**Всемирный форум для согласования
правил в области транспортных средств**

Рабочая группа по пассивной безопасности

**Правила № 129 ООН (усовершенствованные
детские удерживающие системы)****Предложение по дополнению 4 к поправкам серии 01
к Правилам № 129 ООН (усовершенствованные
детские удерживающие системы)****Представлено экспертом от Франции***

«Рисунок 3

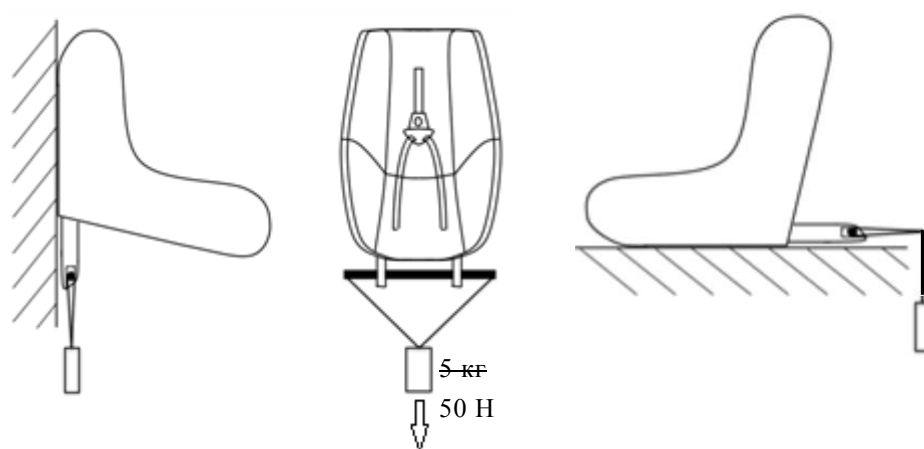
«7.2.8 Сиденье в сборе или компонент, оснащенный креплениями ISOFIX (например, основание ISOFIX), при наличии на нем открывающей кнопки, прочно прикрепляется к испытательному устройству таким образом, чтобы соединительные детали ISOFIX были выровнены ~~по вертикали~~, как показано на рис. 3. К соединительным деталям ISOFIX прикрепляется стержень диаметром 6 мм и длиной 350 мм. К концам стержня ~~прикрепляется груз массой 5 кг~~ **прилагается сила в 50 ± 1 Н**».

Рис. 3 изменить следующим образом:

Если применяется сила в 50 Н, то допускается любой из вариантов.
